再処理施設、廃棄物管理施設、MOX燃料加工施設
敷地周辺陸域の活断層評価について
(出戸西方断層の北端・南端評価に係るコメント回答)

令和元年12月20日

日本原燃株式会社

出戸西方断層の北端・南端評価に係るコメント内容一覧(1/3)

① 変動地形調査結果(赤色立体地図/文献の活断層図と当社のリニアメント・変動地形の重ね図)拡大図5/6範囲

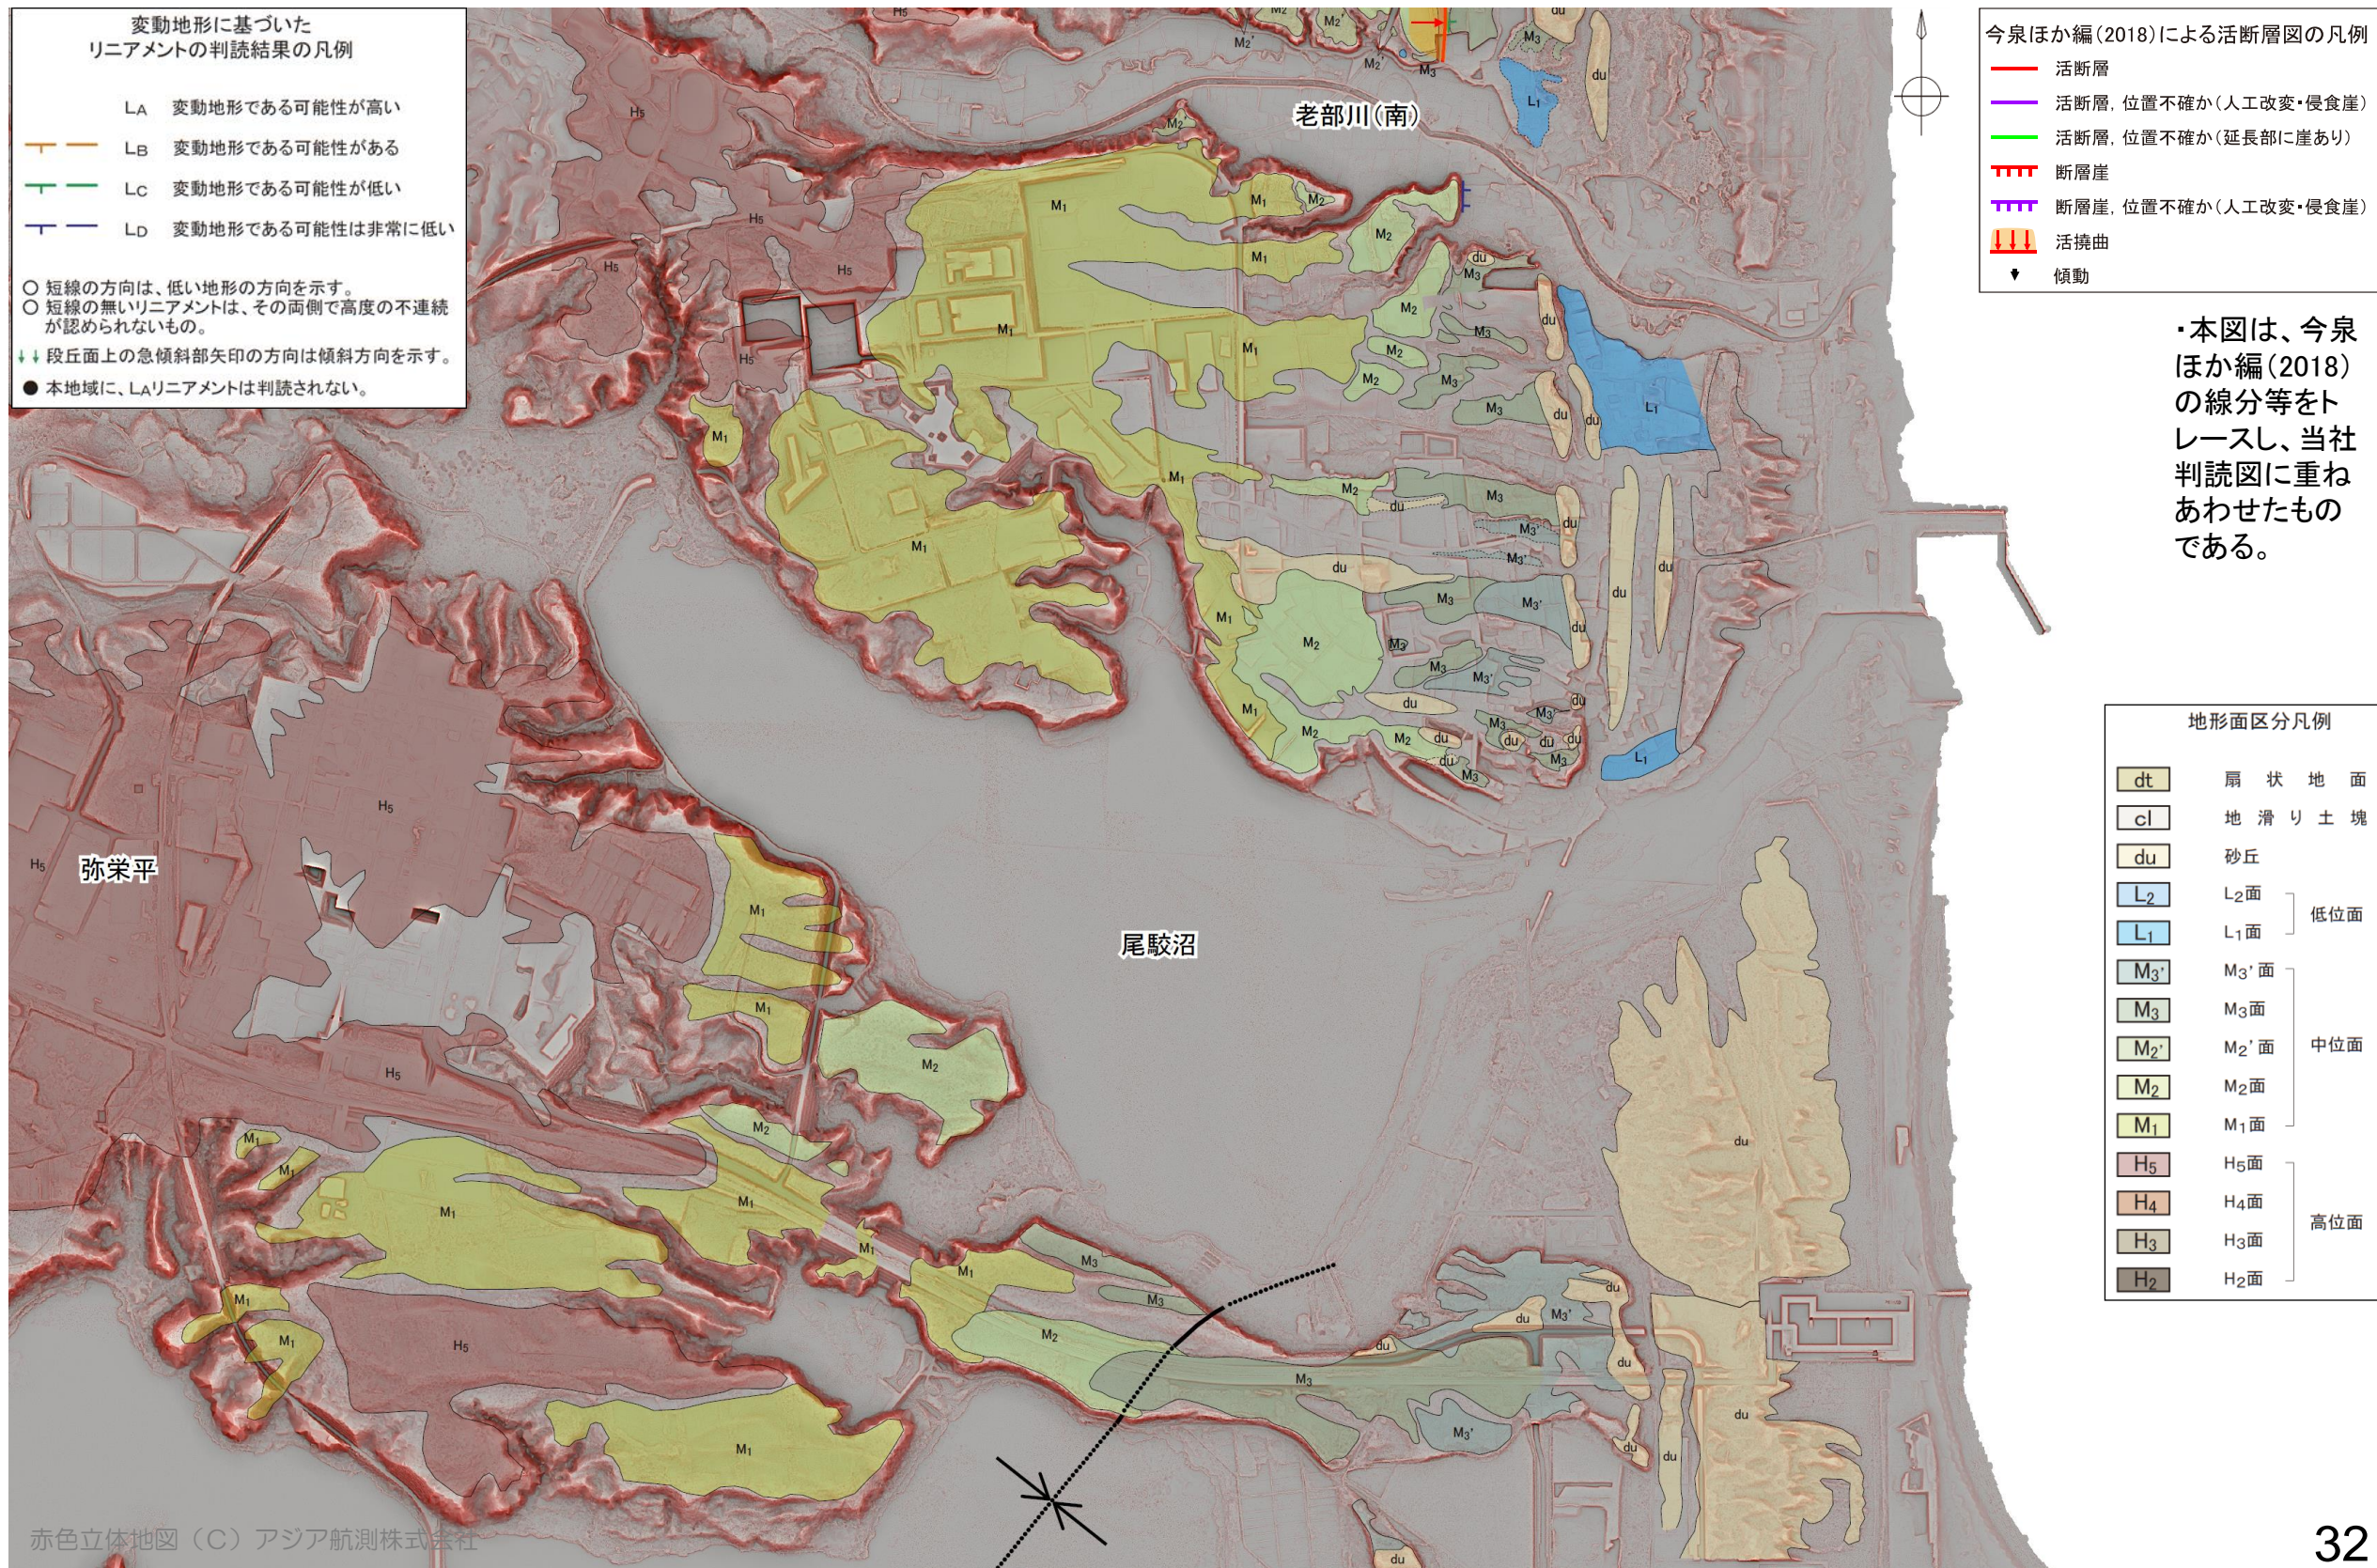
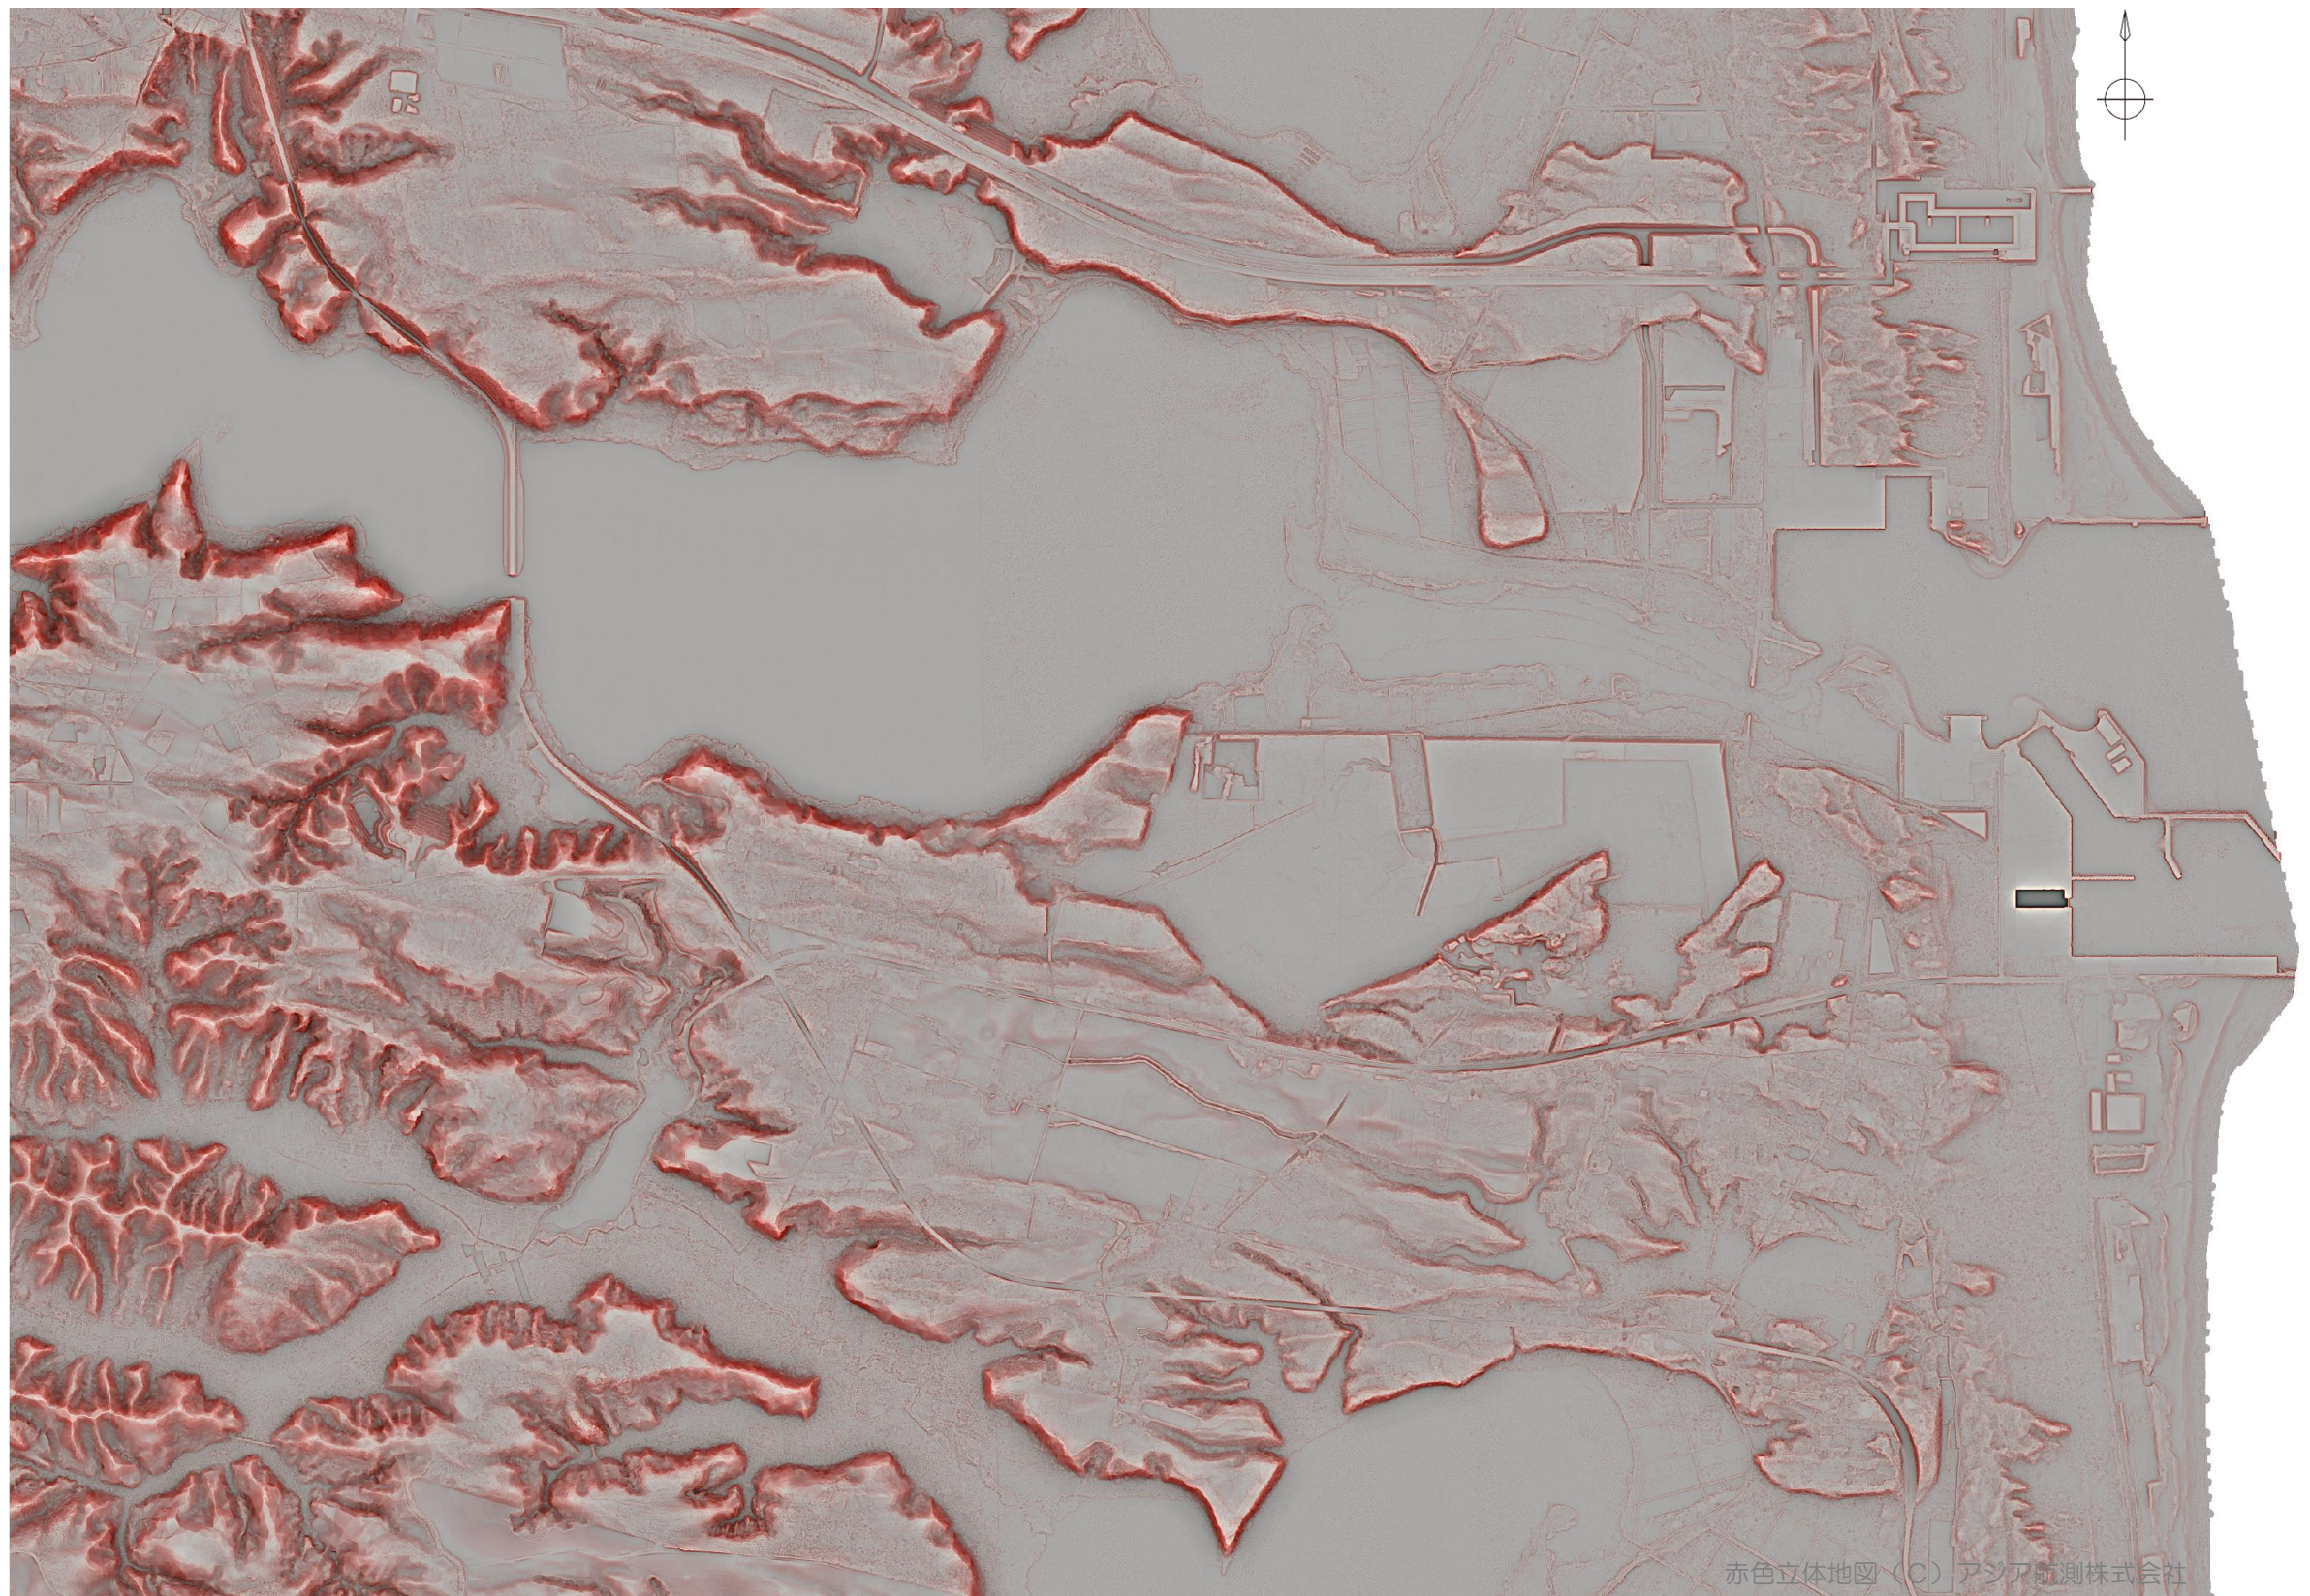
出戸西方断層		No.	コメント内容	資料番号 ／掲載頁
北端	地形	1	・出戸西方断層北端の調査結果の説明時に使用した、赤色立体地図を審査会合資料に掲載すること。	第2回 現地調査 資料1-1 26～34頁
